**Verslag huishoudelijke elektrische installatie op laagspanning en zeer lage spanning****Algemeen:**

Referentie: 009-20260324-01	Datum controle: 24/03/2026
Keurder: 009

Eigenaar: Onbekend	EAN-code: Onbekend
Adres installatie: Mechelsesteenweg 43, 3071 - Erps-Kwerps	Nummer teller(s): 1sag310000
Distributienetbeheerder installatie: Fluvius	
Datum uitvoering installatie: <input type="checkbox"/> Vóór 01/10/1981 <input checked="" type="checkbox"/> Tussen 01/10/1981 en 01/06/2020 <input checked="" type="checkbox"/> Vanaf 01/06/2020	
Type: <input checked="" type="checkbox"/> Wooneenheid <input type="checkbox"/> Niet-huishoudelijk <input type="checkbox"/> PV <input type="checkbox"/> Batterij <input type="checkbox"/> Laadpaal

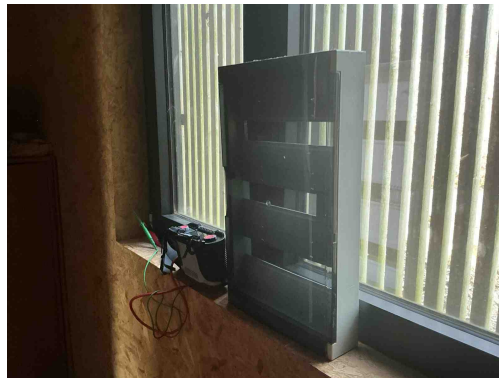
B17 - De voedingsspanning is niet op elk bord vermeld (Boek 1: 3.1.3.3).
Opmerking: Elektrisch bord 1,2,3,4

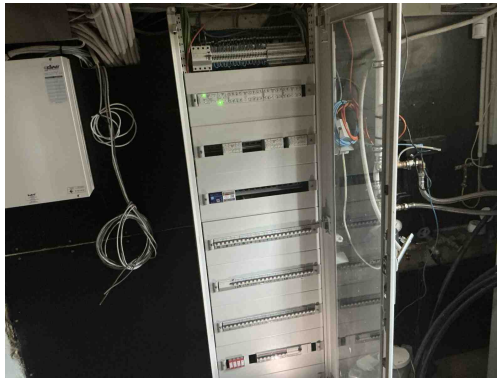
B17 - De voedingsspanning is niet op elk bord vermeld (Boek 1: 3.1.3.3).
Opmerking: Elektrisch bord 1,2,3,4

B18 - Het volgnummer is niet op elk bord vermeld (Boek 1: 3.1.3.3).
Opmerking: Elektrisch bord 1,2,3,4

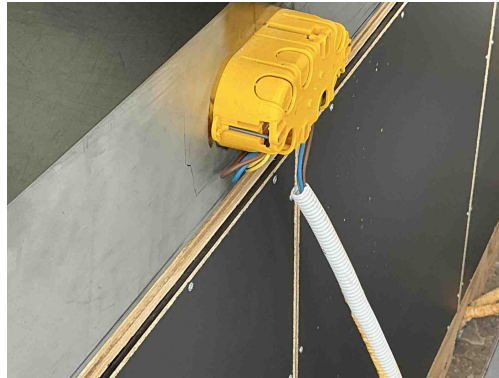
B17 - De voedingsspanning is niet op elk bord vermeld (Boek 1: 3.1.3.3).
Opmerking: Elektrisch bord 1,2,3,4

B18 - Het volgnummer is niet op elk bord vermeld (Boek 1: 3.1.3.3).
Opmerking: Elektrisch bord 1,2,3,4

B06 - Het elektrisch verdeelbord heeft niet de minimale beschermingsgraad IPXX-B in een gewone ruimte (Boek 1: 4.2.2.3).
Opmerking: Elektrisch bord 1,2

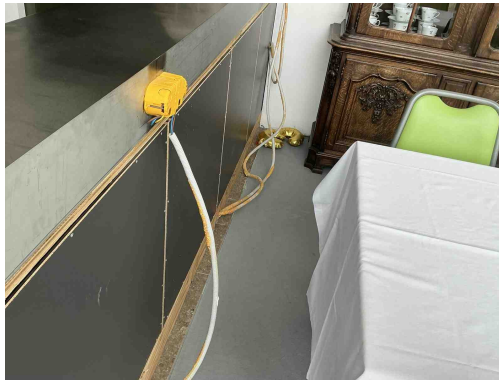
C21 - Het gebruik van geleiders van het type VOB, zonder bijkomende afscherming is niet toegestaan (Boek 1: 5.2.9.6).
Opmerking: Elektrisch bord 2, berging wasmachine,.....

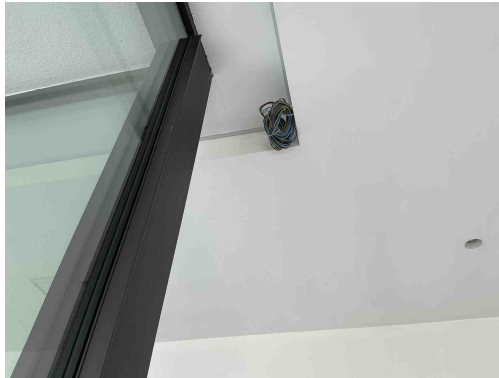
C21 - Het gebruik van geleiders van het type VOB, zonder bijkomende afscherming is niet toegestaan (Boek 1: 5.2.9.6).
Opmerking: Elektrisch bord 2, berging wasmachine,.....

C13 - Onvoldoende bevestiging van de leiding(en) (Boek 1: 5.2.9.5).

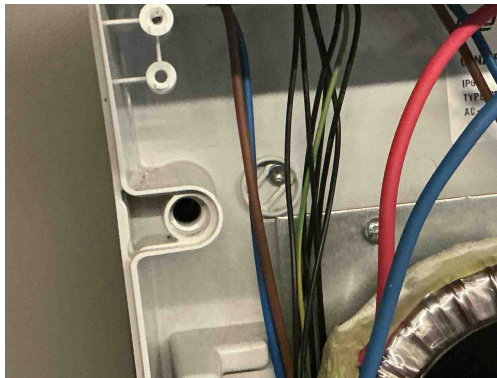
C21 - Het gebruik van geleiders van het type VOB, zonder bijkomende afscherming is niet toegestaan (Boek 1: 5.2.9.6).
Opmerking: Elektrisch bord 2, berging wasmachine,.....

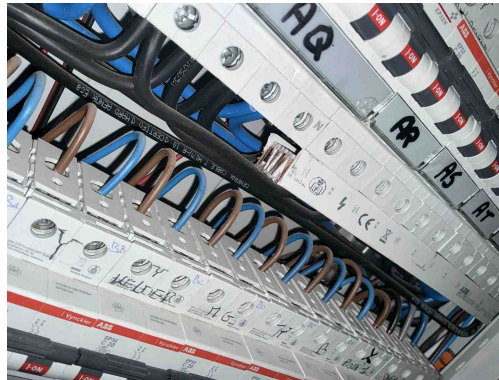
T21 - Het elektrisch materieel is niet geplaatst volgens de voorschriften van de fabrikant/ regels van goed vakmanschap . (Boek 1: 1.4.1.3)

Opmerking: Camaansluiting niet afgedekt bord 2, ophanging vijzen niet afgedekt bord 3

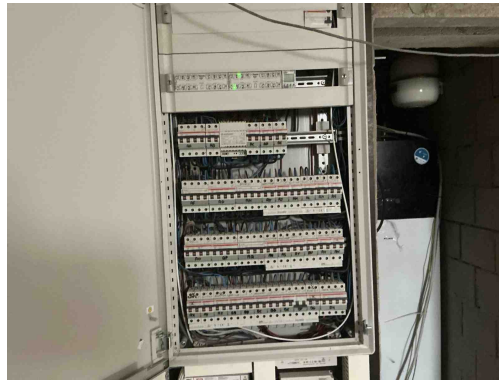
T21 - Het elektrisch materieel is niet geplaatst volgens de voorschriften van de fabrikant/ regels van goed vakmanschap . (Boek 1: 1.4.1.3)

Opmerking: Camaansluiting niet afgedekt bord 2, ophanging vijzen niet afgedekt bord 3

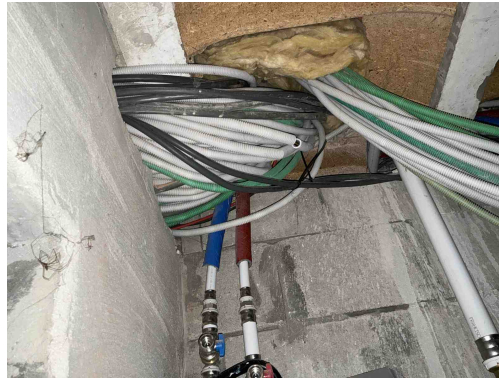
B06 - Het elektrisch verdeelbord heeft niet de minimale beschermingsgraad IPXX-B in een gewone ruimte (Boek 1: 4.2.2.3).
Opmerking: Elektrisch bord 1,2

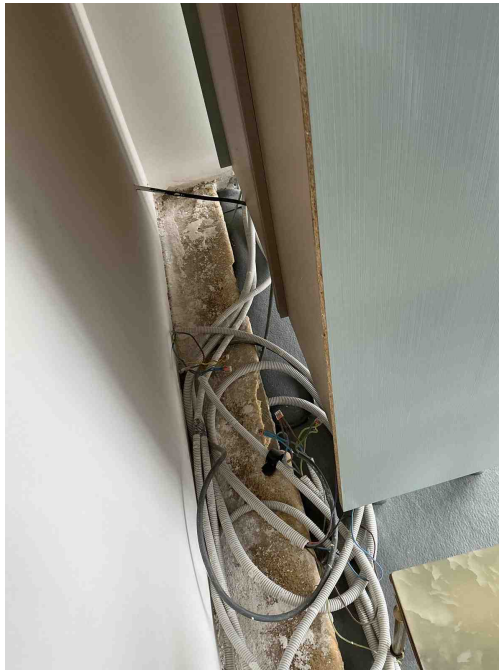
F08 - De in bundel/laag geïnstalleerde geïsoleerde geleiders en kabels hebben niet ten minste het kenmerk F2 of ten minste de klasse Cca (Boek 1: 5.2.7.3).

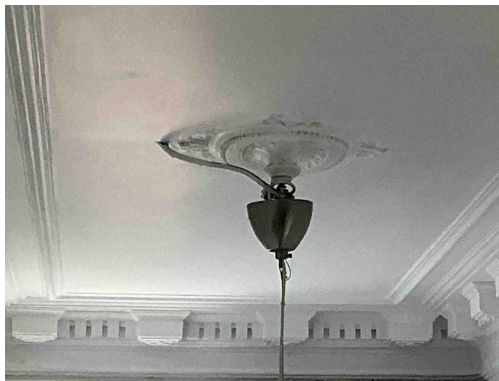
C26 - De verbindingen zijn niet gebeurd in borden, in aftakdozen, aan de klemmen van contactdozen, schakelaars of in de verlichtingstoestellen (Boek 1: 5.2.6.1).

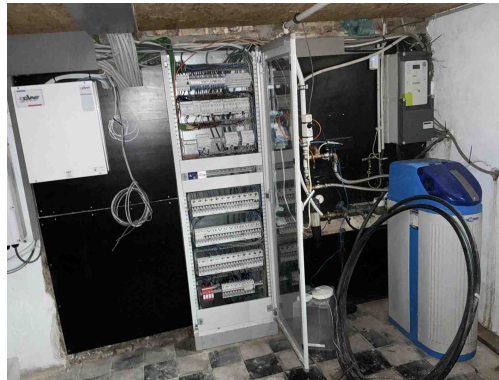
Lamp niet degelijk bevestigd
